## オイルミストコレクタ オプション品『 Y型分岐管 』仕様変更のご案内

OMC-Y150  
OMC-Y150-100  
OMC-Y200-125

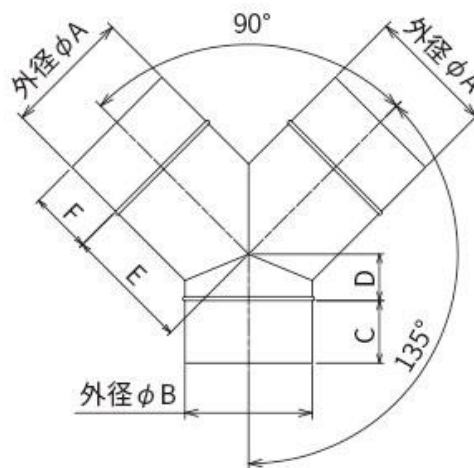
・製品変更による C・F寸法の変更

型式	C・F (mm)	
	現行品	変更品
OMC-Y150	80	60
OMC-Y150-100		
OMC-Y200-125
